# VYSVĚTLENÍ ZADÁVACÍ DOKUMENTACE ČÍSLO 6

## "VFU – Rekonstrukce objektu č. 31"

### podlimitní veřejná zakázka na stavební práce zadávaná v otevřeném řízení

834	AL/99	Vstupní foyer 6700/2250/2630 Alu/dvosjklo s automatickými dveřmi - D+M	kus	1,00000		0,00		Vlastní
-----	-------	--	-----	---------	--	------	--	---------

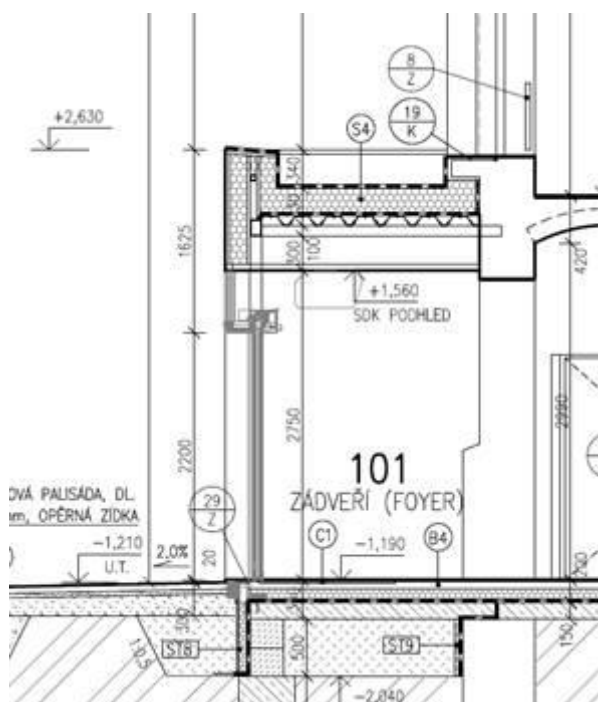
Opětovně žádám o vysvětlení rozměru 2630 mm – dle mého názoru je uveden chybně. A opětovně žádám o specifikaci položky – není jednoznačně stanovena hranice výrobku AL/99 a stavební části.

**Odpověď zadavatele:** Rozměr 2630 mm je uveden jako výška atiky hliníkové části foyer, vztažená k výškové úrovni  $\pm 0,000$  (1.NP objektu 31). Z detailů hliníkové fasády je však zřejmé, že skutečná výška hliníkového foyer je 3820 mm (od podlahy foyer po atiku). Rozhraní výrobku jako kompletu Al/99 a stavební části je z kompletní PD naprosto zřejmé.

K.07 – Čistící zóna – 2. stupeň

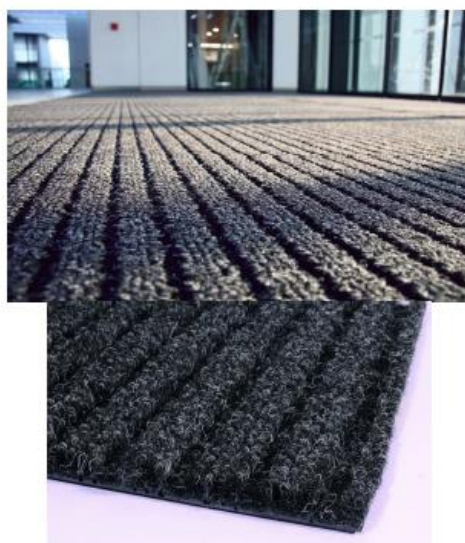
Dodavatel v této věci komunikoval s několika dodavateli, kteří shodně konstatovali, že se tyto rohože standardně vyrábí a dodávají s výškou čistící zóny 16 mm. Výška čistící zóny 18 mm je nestandardní. Dle názoru dodavatele se tak pravděpodobně jedná o překlep ve specifikaci dodávky, který pak byl přenesen do soupisu prací a dodávek.

Dodavatel si touto cestou dovoluje požádat zadavatele o prověření této specifikace a sdělení zdali zadavatel trvá na dodání čistící zóny s výškou 18 mm anebo zdali je možné dodat čistící zónu s výškou 16 mm.

**Odpověď zadavatele:** Zadavatel netrvá na dodání čistící zóny s výškou 18 mm, jedná se o překlep, je možno dodat čistící zónu s výškou 16 mm.
